質問回答書

工事名 東永谷地区センター吸収冷温水機等更新工事

上記工事の設計図書に関して質問がありましたので、次のとおり回答いたします。

備考	工事名	東永谷地区センター吸収冷温水機等更新工事	
	図面名称	1階空調機械室平面詳細図 (改修前)	図面番号
	作成年月	令和5年12月	M-06
	公益財団法人 横浜市建築保全公社

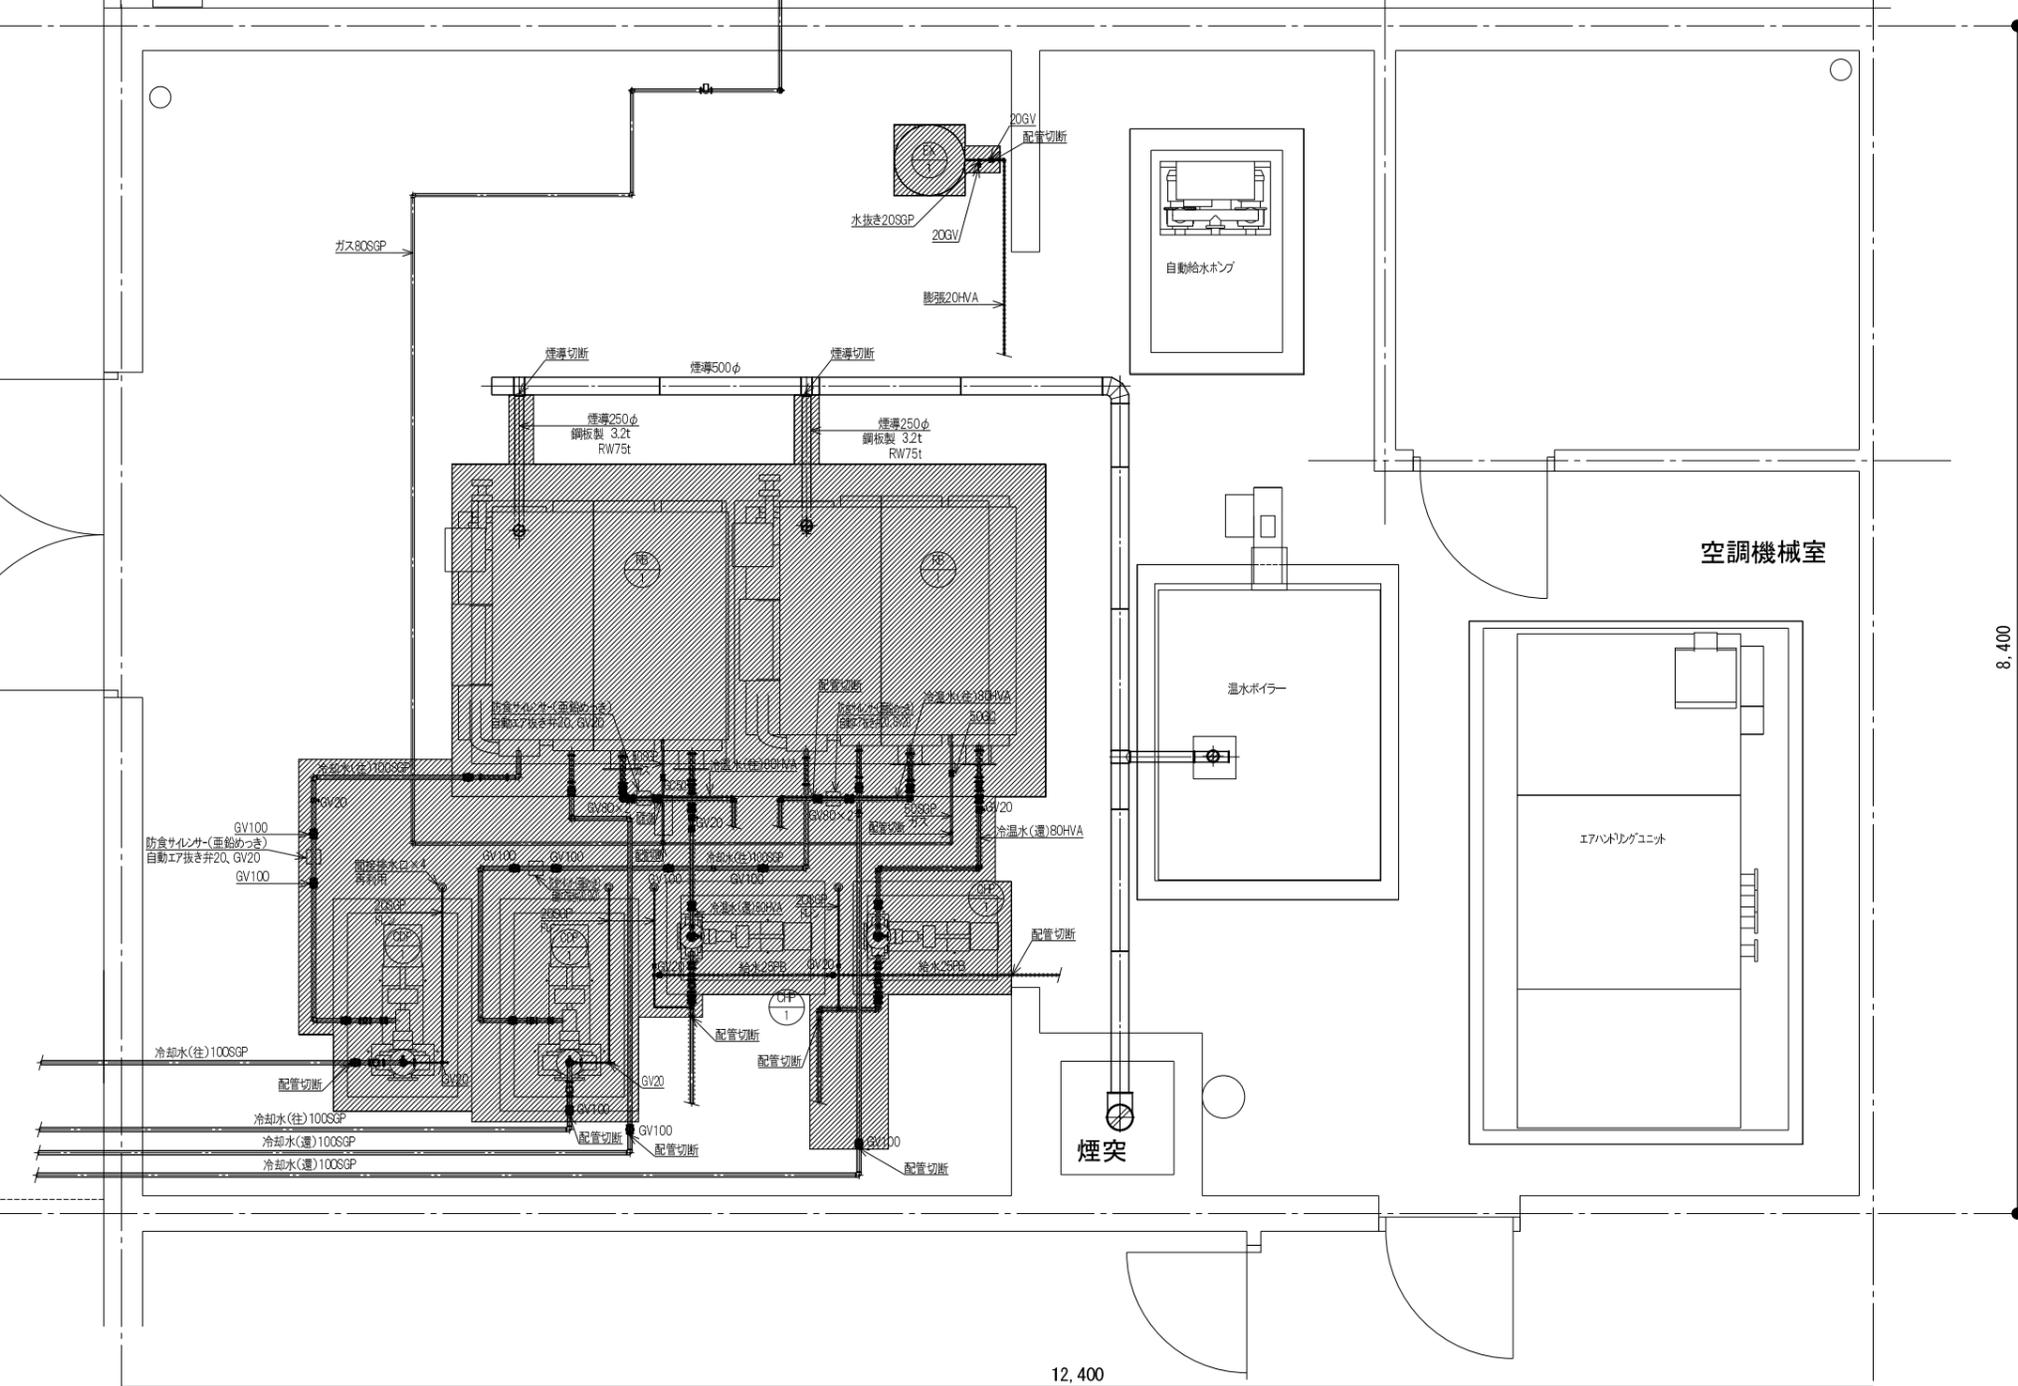
質 問	回 答
10	M-06, 08 網掛けが濃く、また字が潰れているところがあるため、図面が読めません。 読める図面をご提示ください。	M-06, 08図を添付します。
11	M-06, 08 注記に「既設配管支持架台は撤去とする」とありますが、平面詳細図に支持架台が描かれていないので種類・数量等が不明です。 新設と同程度と考えれば良いのでしょうか、ご指示願います。	支持架台の撤去はないものとして積算してください。
		以上
